IE 事業グループ

フリーサイズ制御ボックスのハンドル変更のご案内

2. 仕様変更箇所

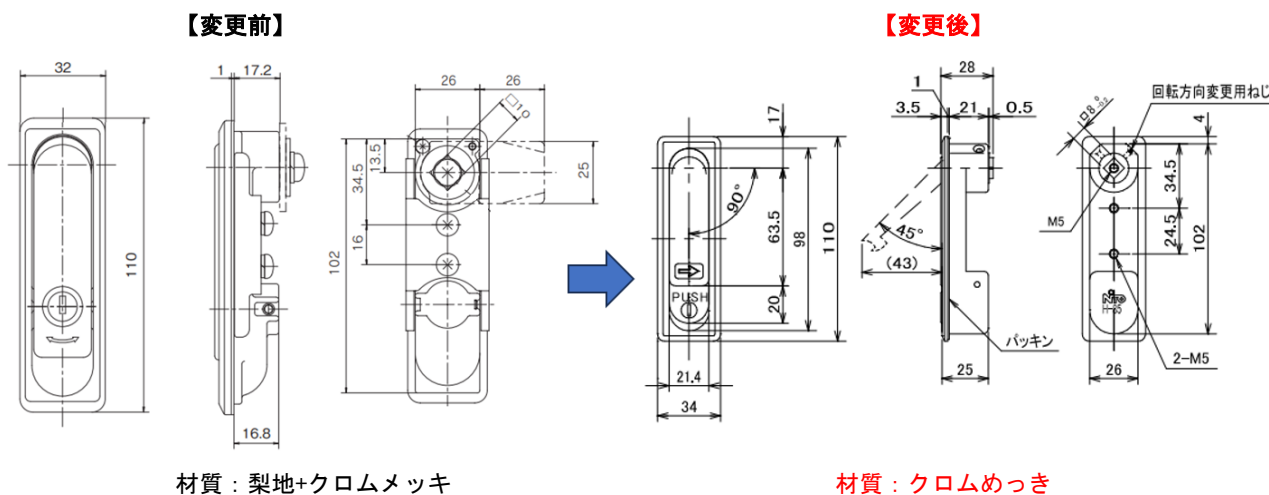
詳細は下図ご参照ください。

ハンドルの安定供給を維持するため、使用部品を変更することを決定いたしました。

部品操作性について問題ないことを確認済みです。

また、購入時にハンドルのご指定はいただけません、予めご了承ください。

2023 年 10 月ご出荷分より、仕様変更後の商品を出荷させていただきます。
